RESOLUCIÓN No. **2963** DE 2011

*"Por la cual se resuelve el recurso de reposición interpuesto por **EDATEL S.A. E.S.P.** contra la Resolución CRC 2615 de 2010"*

Diagrama de interconexión de los nodos de EDATEL en Medellín

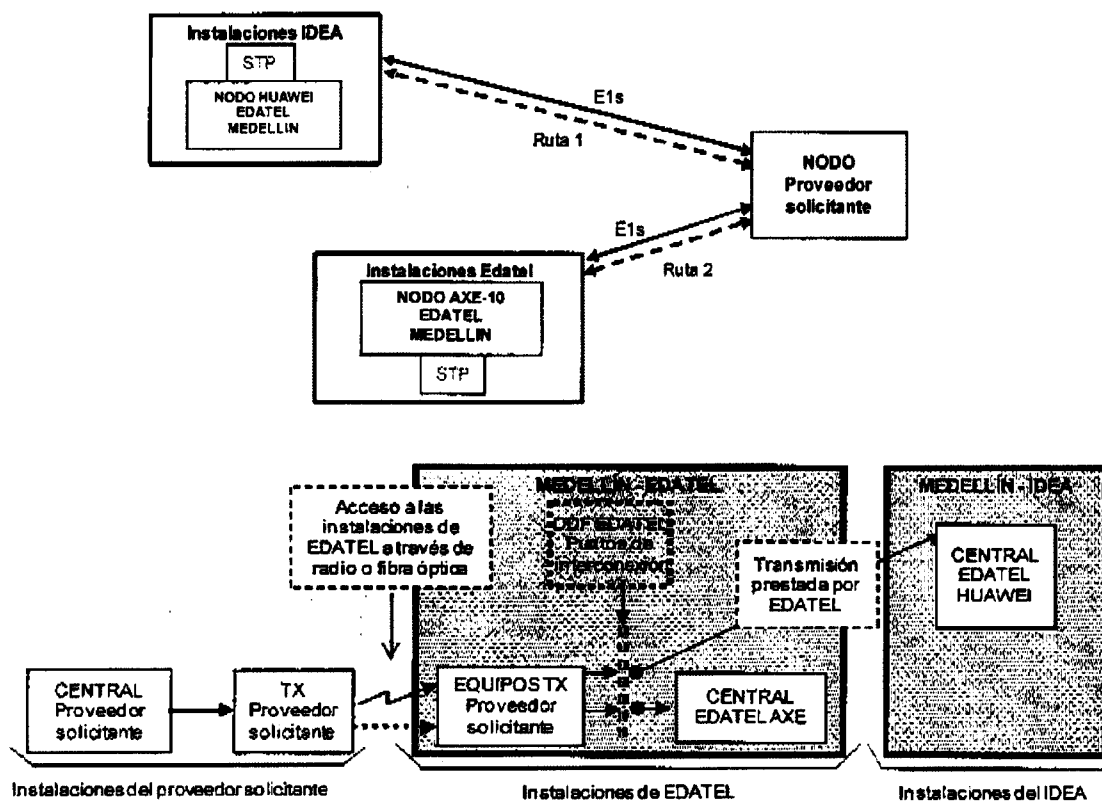
Sin embargo, afirma la recurrente que *"en el diagrama de interconexión aportado para el registro de la OBI, se incurrió en un error y aparentemente ambos nodos se encuentran ubicados en instalaciones de EDATEL, cuando ello no es así"*⁴.

Igualmente, **EDATEL** solicita la modificación del diagrama de interconexión, de manera que recoja lo que considera, la realidad material y la nomenclatura de la ubicación física de los mismos, tal como se muestra a continuación:

En este sentido, debe tenerse en cuenta que de conformidad con lo establecido en el artículo 4.2.1.9 de la Resolución CRT 087 de 1997, la interconexión debe realizarse en cualquier punto de la red que resulte técnica y económicamente viable, respetando la estructura del proveedor interconectante y **sin que sea posible exigirle al proveedor solicitante que la interconexión se lleve a cabo en un número superior de puntos al que sea técnicamente necesario para garantizar la calidad de los servicios involucrados.** De esta forma, es importante tener presente que de conformidad con el diagrama de interconexión presentando por **EDATEL** para Medellín, en el cual el nodo *Huawei* no ofrece facilidades de coubicación (la coubicación es ofrecida en el nodo *AXE*), no resulta procedente que **EDATEL** le exija al proveedor solicitante el pago por la transmisión entre los nodos *AXE* y *Huawei*, puesto que de acuerdo con el mismo, el proveedor solicitante sólo está accediendo a un punto de interconexión ubicado en el nodo *AXE* y no tiene forma de llegar directamente al nodo *Huawei* para ubicar sus equipos para llevar a cabo la interconexión en ese punto. Adicionalmente, dada la cercanía⁹ de los nodos *AXE* y *Huawei*, y de acuerdo con el diagrama presentado, estos nodos son considerados por la CRC como instalados en la misma ubicación geográfica.

De conformidad con lo expuesto, los cargos formulados no proceden y en consecuencia se rechaza la solicitud de **EDATEL** de modificación del inciso 6 del numeral 3.1, del inciso 7 del numeral 3.7 y del diagrama de interconexión contenidos en la Resolución CRC 2062 de 2010.

Así las cosas, la CRC ratifica lo señalado en la Resolución CRC 2615 de 2010, en el sentido de aprobar los nodos presentados por **EDATEL** para Medellín, en el entendido que una oferta final de interconexión para un proveedor que la solicite, sólo debe ejecutarse sobre uno de los nodos denominados *AXE* o *Huawei*, salvo que el solicitante especifique algo diferente, por lo que sólo aprueba la interconexión con el nodo *Huawei*, en el evento en que **EDATEL** asuma los costos asociados al transporte entre este nodo y el nodo denominado *AXE*.
